**Avis délibéré de la mission régionale d'autorité environnementale  
sur la mise en compatibilité n°1 du plan local d'urbanisme (PLU)  
de la commune de La Chapelaude (03) pour la création d'un parc  
photovoltaïque**

**Avis n° 2023-ARA-AUPP-1256**

**Avis délibéré le 9 mai 2023**

Figure 1: Règlement graphique avant mise en compatibilité. Source : Dossier - Rapport de présentation, page 31.

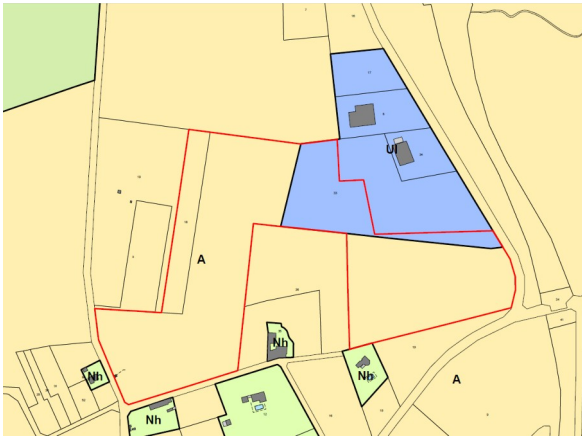
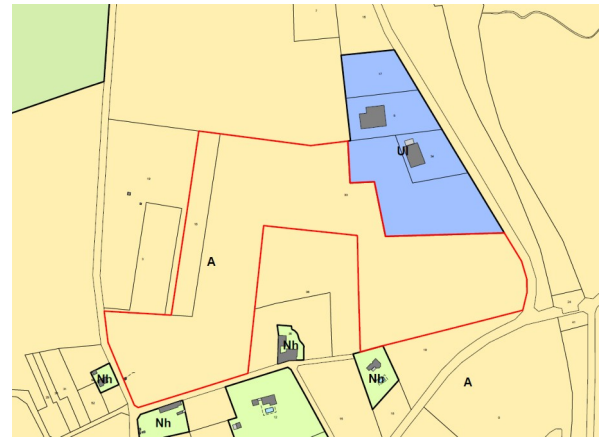
Le projet de mise en compatibilité du PLU de la commune de La Chapelaude porte sur une modification du règlement graphique au niveau du lieu-dit « Souvol », situé à moins d'un kilomètre au nord-est du bourg dans l'unité paysagère du bocage du Bas Berry. Elle consiste à réduire d'environ 1,36 ha l'emprise d'une zone classée UI (zone à vocation économique) et à reclasser les terrains en zone A (zone agricole).

La mise en compatibilité du PLU de la Chapelaude ne prend pas correctement en compte l'environnement dès lors qu'elle se limite à modifier le règlement graphique sans utiliser aucun outil du code de l'urbanisme pour s'assurer que la réalisation du projet qu'elle rend possible n'aura pas d'incidences sur l'environnement. Ainsi, les mesures d'évitement et de réduction avancées au titre du projet ne sont pas transcrites dans le règlement du PLU.

**L'Autorité environnementale recommande de mobiliser les outils réglementaires du PLU pour encadrer plus finement la réalisation du projet photovoltaïque afin d'éviter toute incidence sur l'environnement.**
